IDEC ANNOUNCEMENT

公告号：A23-034

LFTD LED灯珠（H6系列，SLC30系列，MC系列）之规格变更和停产通知

- H6 系列

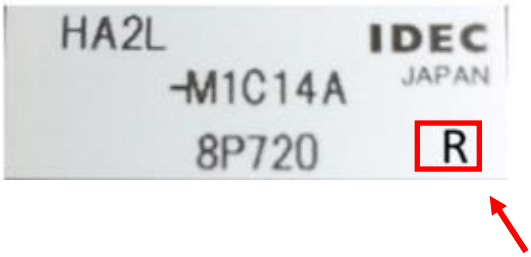
识别标识

变更后产品的外外包装标签上将印有字母“R”。

- SLC30 系列

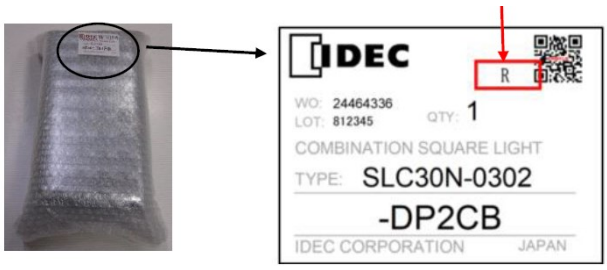
识别标识

此标识将用于 2023 年 7 月前生产的变更后产品
